AUTORIDAD NACIONAL DE LICENCIAS AMBIENTALES
- ANLA -
RESOLUCIÓN
(00304)

“Por la cual se resuelve un recurso de reposición contra la Resolución 0391 del 29 de abril de 2014”

Que mediante Resolución 0391 del 29 de abril de 2014, la Autoridad Nacional de Licencias Ambientales - ANLA, negó la Licencia Ambiental solicitada por la empresa CANACOL ENERGY COLOMBIA S.A., identificada con el NIT 830095563-3, para el proyecto "Bloque de Exploración COR39", localizado en jurisdicción de los municipios de Suárez y Flandes en el departamento del Tolima y Girardot, Tocaima, Ricaurte, Agua de Dios y Nilo, en el departamento de Cundinamarca.

Figura 1. Vías primarias y secundarias reportadas y descritas en el EIA

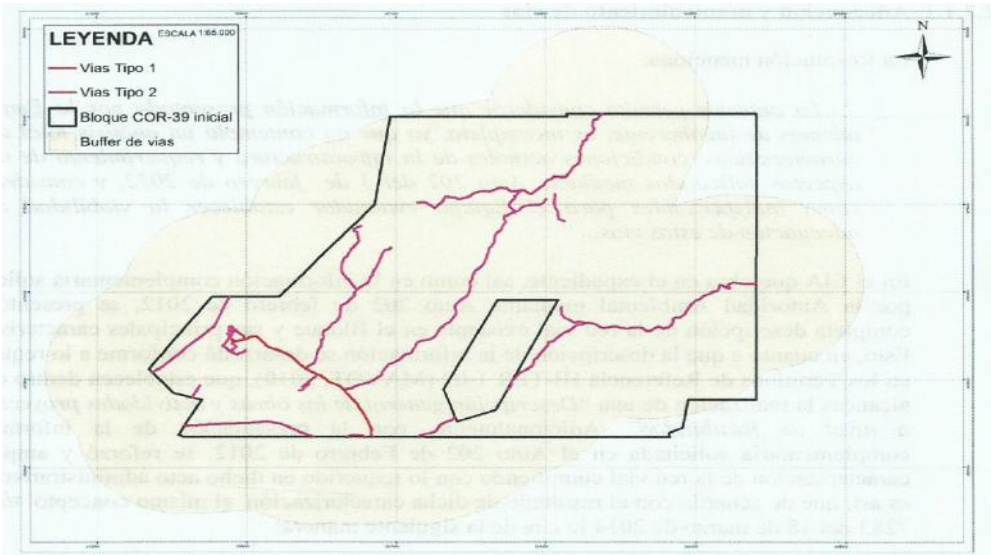
- ii. En la siguiente Figura se observan las vías primarias y secundarias reportadas y descritas en el Estudio de Impacto Ambiental, donde claramente se ratifica lo expresado por el concepto técnico respecto de la existencia de una malla vial en excelentes condiciones, que atraviesa el Bloque, desde la cual se podría desarrollar la red vial necesaria para acceder a los posibles sitios de perforación. Estos deberán ser ubicados de acuerdo con el resultado de la zonificación de manejo indicada en el Estudio de Impacto Ambiental.

Respecto a la propuesta de realizar la construcción de 80 Km de vías para accesos a las plataformas, aun considerando un escenario crítico de operación por parte de la Empresa y teniendo en cuenta la sensibilidad de las áreas a intervenir, así como la zonificación de manejo analizada por parte del equipo evaluador, se considera que la longitud solicitada supera las necesidades del proyecto; aún más, teniendo en cuenta que estos ramales se desprenderán de vías terciarias existentes, tal y como se describe en el EIA integrado, Capítulo 2 con número de radicado 4120-E1-13154 del 1 de abril de 2013, lo que no es coherente con lo presentado por la Empresa en el recurso de reposición, en donde enuncia que las nuevas vías se desprenderán de las vías primarias y secundarias.

Sin embargo, ninguno de los dos escenarios planteados por la Empresa son viables respecto a la propuesta de realizar la construcción de 80 Km de vías, debido a la densa red vial existente en la zona, lo que indica que el sobredimensionamiento en la construcción de nuevas vías, conllevaría a la generación de impactos negativos innecesarios, y que dada la densidad poblacional y sistemas hídricos presentes en el AID del proyecto, entre otros aspectos, esta actividad debe restringirse, tal como se plantea en la zonificación de manejo del proyecto. En la siguiente figura se muestra una imagen de la zona norte del bloque, municipio de Agua de Dios, en donde se evidencia con claridad lo enunciado anteriormente:

Figura 2. Localización parque ecológico Los Chorros

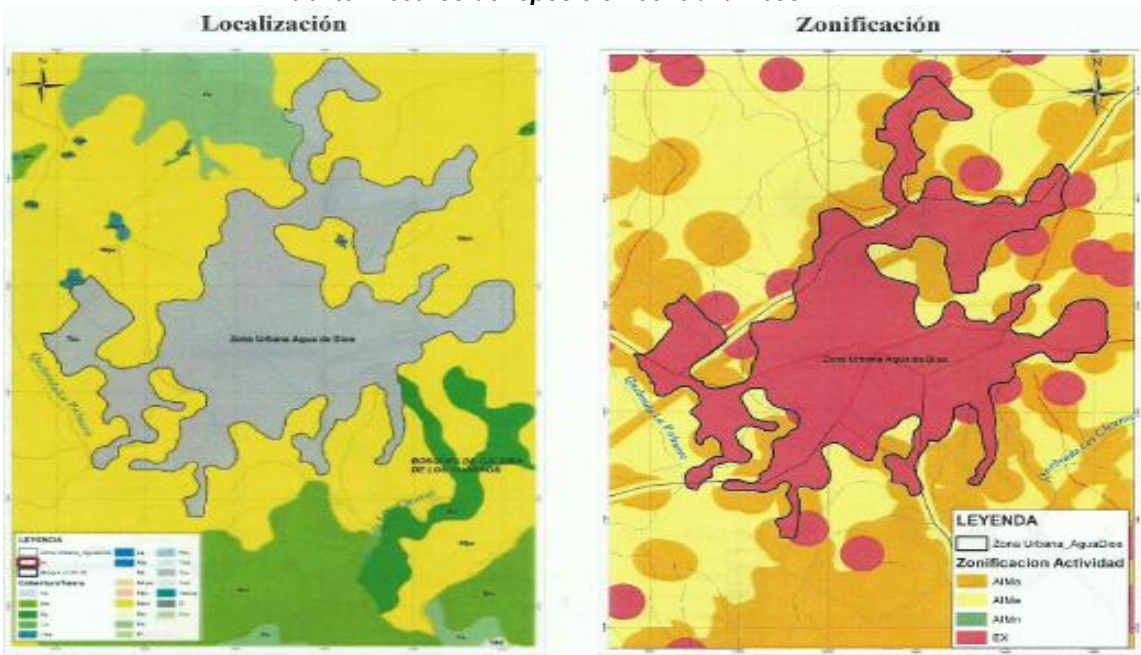
El área descrita en el POMCA del río Bogotá como Parque Ecológico Los Chorros corresponde a un sector del barrio Los Fundadores que al igual que las áreas anteriores no están circunscritas a un polígono específico pero se encuentran asociadas a coberturas de bosque de galería de la quebrada Los Chorros. Estas áreas de bosque de galería así como el sector urbano del municipio han sido identificadas como de baja y muy baja aptitud para el proyecto.

Figura 3. Localización vegetación andina vereda Manuel

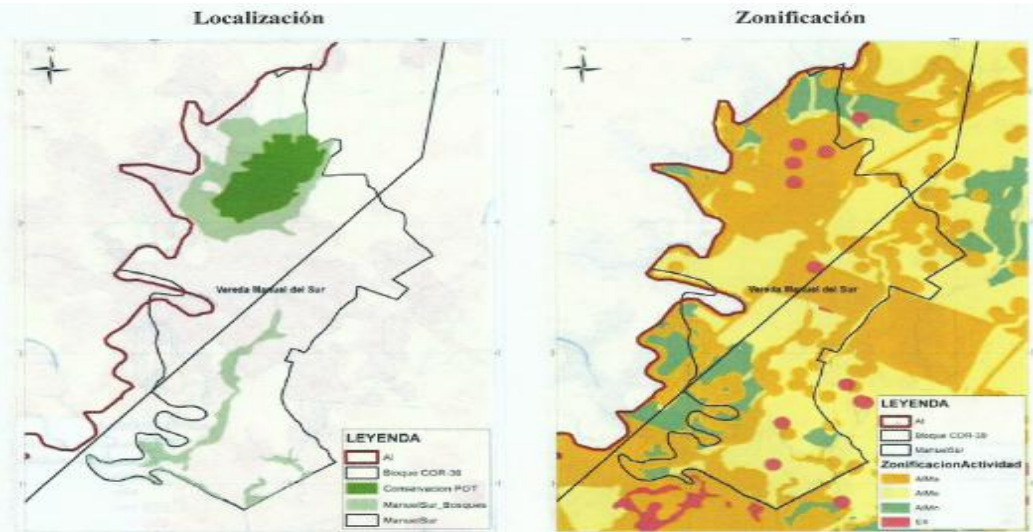
Vegetación andina de la vereda Manuel Sur: La vegetación andina de la vereda Manuel Sur fue incluida en el mapa de áreas sensibles (polígono en tono verde oscuro en la figura), ya que además de ser mencionada en el POMCA del río Bogotá es también incluida como un área de Conservación en el documento de Ordenamiento Territorial del municipio de Ricaurte y en dicho documento fue delimitada. Adicionalmente, en tono verde claro, en la figura se presentan los bosques fragmentados y de galería de la Vereda Manuel Sur, como se observa en la figura de zonificación las dos unidades fueron consideradas en la zonificación de manejo de la actividad.

Figura 4. Localización Cuchilla Piringallo

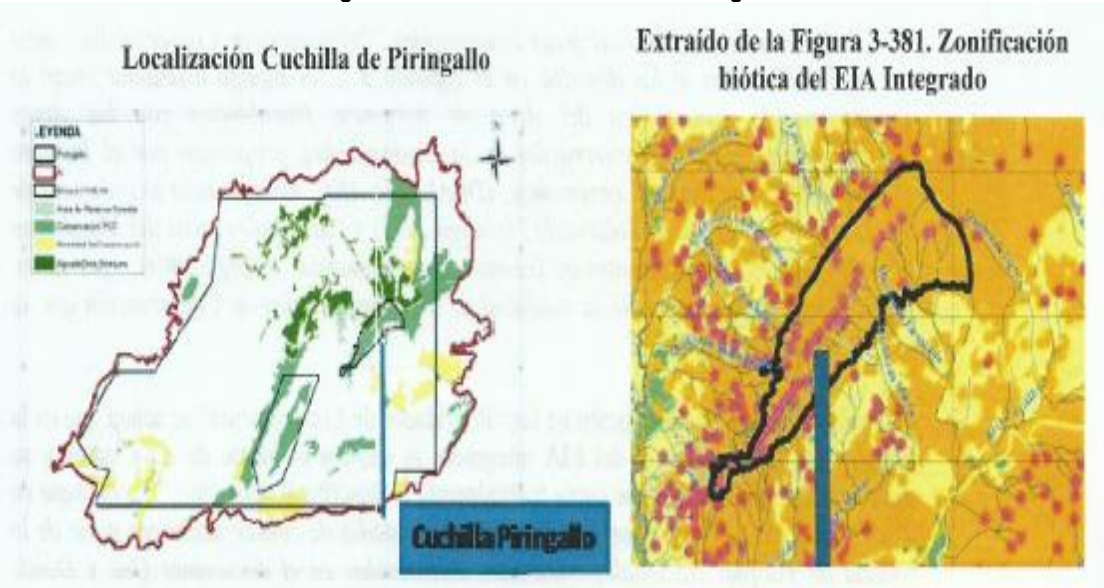
Cuchilla Piringallo: A partir de la información predial disponible en los documentos de ordenamiento territorial de los municipios de Nilo y Agua de Dios, de las curvas de nivel digitalizadas y teniendo en cuenta la toponimia de las planchas del IGAC utilizadas para la generación del mapa base del estudio, se delimitaron las áreas que corresponden a la cuchilla Piringallo. De acuerdo con esta delimitación, la cual se observa sobre las siguientes figuras, la cuchilla Piringallo coincide con las áreas establecidas por cada municipio como áreas de conservación del POT de Nilo y Bosques de Agua de Dios. Por lo anterior las áreas correspondientes a La Cuchilla Piringallo sí se encontraba identificada en la caracterización ambiental del área de estudio y, aunque su delimitación no corresponde a la oficial emitida por alguna Autoridad Ambiental, fue incluida dentro de la zonificación ambiental del Estudio.

Figura 5. Localización desembocadura del río Bogotá en el río Magdalena

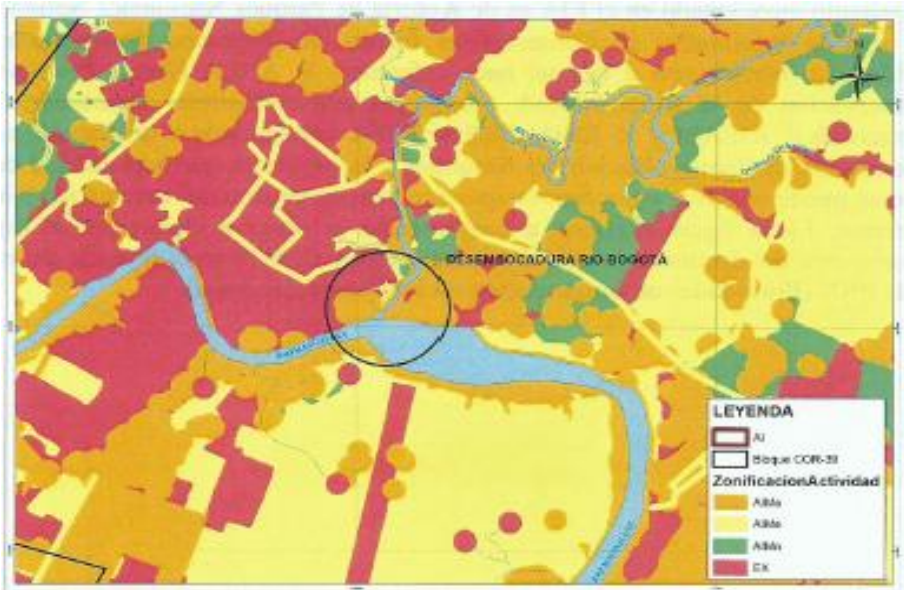
Desembocadura del río Bogotá en el río Magdalena: De acuerdo con el POMCA del río Bogotá la desembocadura del río Bogotá en el río Magdalena "...se constituye en un ecosistema de gran relevancia por la confluencia de dos ríos principales...". El sector donde el río Bogotá vierte sus aguas al Magdalena ha sido incluido en el estudio como un área de alta sensibilidad lo cual se puede constatar en la Figura siguiente.

Figura 6. Prioridades de conservación PNN VS Portafolio Andes ANH

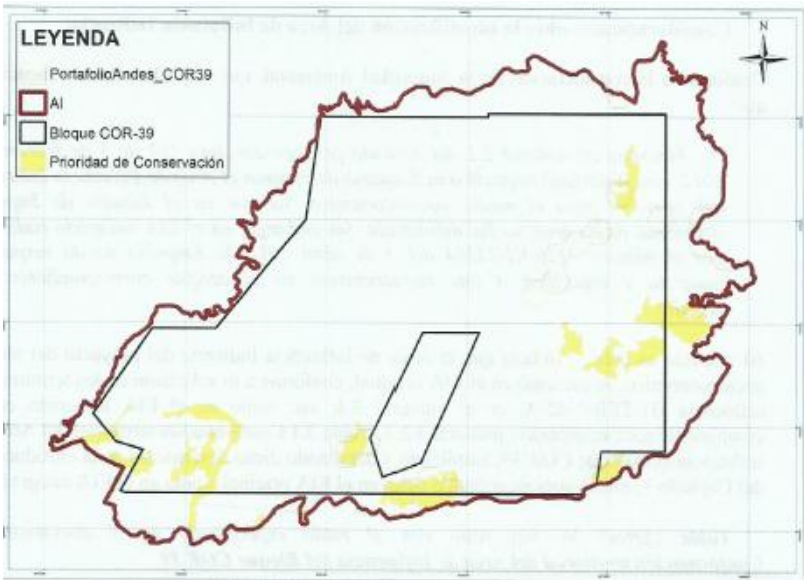
Con respecto a las áreas prioritarias de conservación, es importante aclarar que el documento mencionado en el EIA es de Autoría de Parques Nacionales Naturales (2011) y los .shp de Prioridades de Conservación fueron suministrados, directamente por dicha entidad. La herramienta a la cual hace referencia la ANLA (Áreas Prioritarias para la Conservación de la Biodiversidad, propuestas por el Instituto Humboldt, The Nature Conservancy, IDEAM y la ANH, 2008 y 2009), corresponde a un Estudio anterior a la información de Parques Nacionales Naturales y las unidades que esta entidad define, como bien se puede observar en la figura siguiente, son de generación automática y a una escala diferente. En la figura expuesta a continuación se observa claramente el aspecto de la información del documento ANH (Portafolio Andes COR 39 en la leyenda del mapa) frente al de PNN (Prioridades de Conservación en la leyenda del mapa).

Figura 3-105. Unidades hidrogeológicas del AI del Bloque COR 39

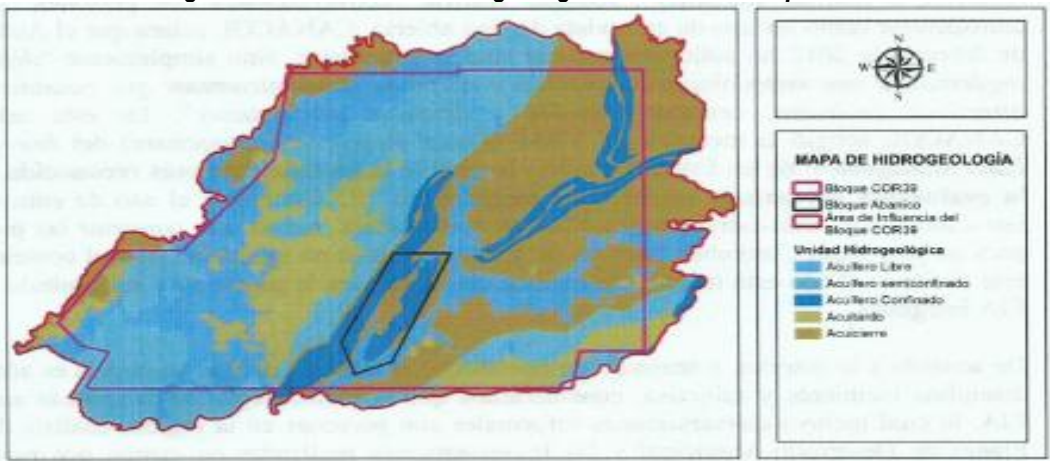
Al respecto y tomando como base las unidades hidrogeológicas presentadas en el EIA Integrado, (Figura 3-105 del Estudio y Geodatabase radicada ante la Autoridad Ambiental), y aplicando los criterios de mayor sensibilidad para las unidades de acuíferos establecidos por el equipo evaluador en la Resolución, el resultado de las áreas de sensibilidad alta corresponderían al 54,3% del área de influencia del Bloque COR 39 y no a un 72% como lo indica el equipo evaluador; de esta manera se contaría con un 45.7% de áreas en categorías de media y baja sensibilidad donde se podrían adelantar las actividades del proyecto.

Figura 3-381. Zonificación biótica

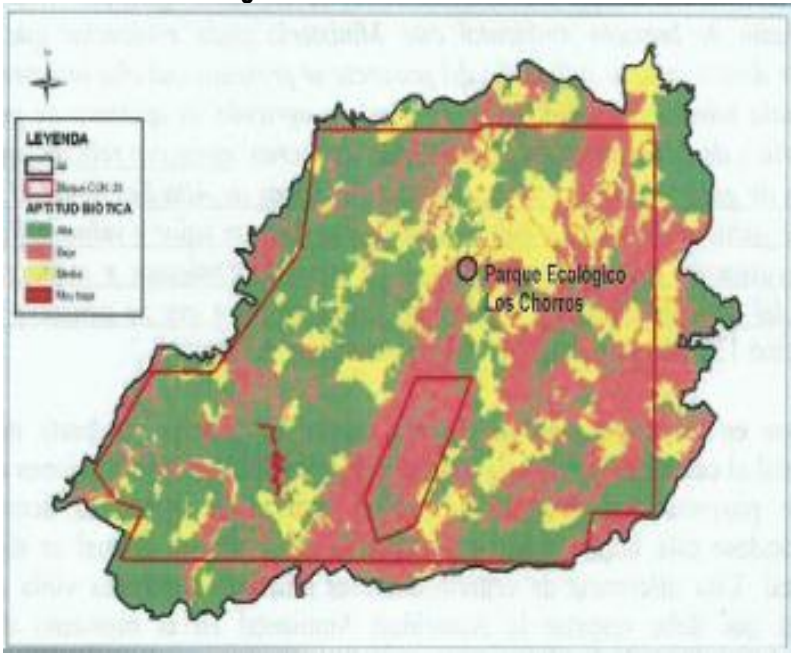
Como se presentó en detalle en el numeral 2.2.2 (ii Medio Biótico — Ecosistemas Sensibles y Áreas Protegidas) del presente recurso de reposición, la Empresa en el EIA Integrado del Bloque COR 39 (radicado ante la ANLA mediante comunicación 4.120-El-13164 del 1 de abril 2013) se incorporó dentro del análisis de áreas sensibles el Parque Ecológico Los Chorros. En la zonificación biótica las áreas correspondientes al Parque Ecológico los Chorros se clasificaron en la categoría de Alta Sensibilidad (baja Aptitud) para el desarrollo de las actividades del proyecto, como se observa en la Figura 3-381 del EIA integrado.

Figura 3-384. Zonificación síntesis ambiental del área de influencia del Bloque COR 39

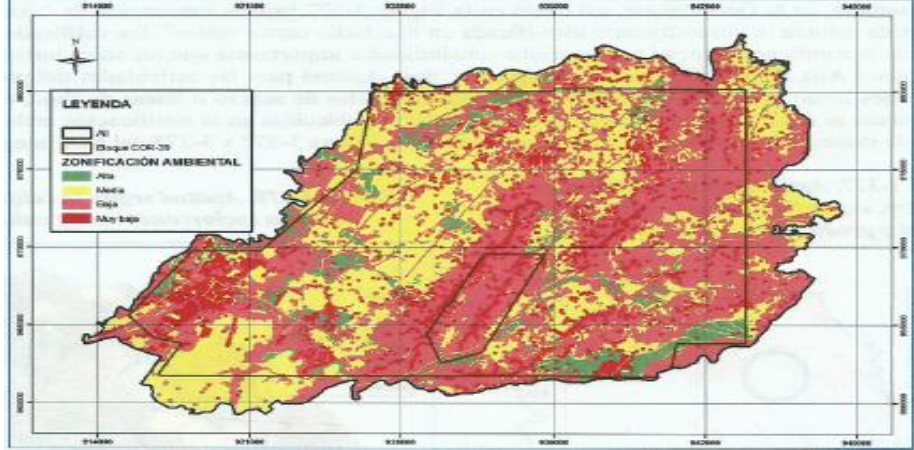
Por otra parte es necesario recordar que la zonificación ambiental se califica de manera independiente para cada uno de los medios, para posteriormente integrar la calificación individual en un mapa síntesis que reúne las calificaciones individuales, asignando las mayores sensibilidades a cada una de las unidades resultantes, obteniéndose de esta manera la zonificación ambiental de un área. De esta manera, en la Figura 3-384 del EIA Integrado, así como en el Mapa 22 Zonificación Ambiental del Anexo Cartográfico, se observa el resultado de la zonificación ambiental del Bloque COR 39, donde claramente se observan los cascos urbanos y sus áreas de expansión, los nacederos y el humedal el Yulo en las categorías de Alta y Muy Alta Sensibilidad Ambiental, es decir Baja y Baja Aptitud para el desarrollo de las actividades del proyecto, correspondiendo a áreas de exclusión e intervención con restricciones mayores dentro de la zonificación de manejo de la actividad.
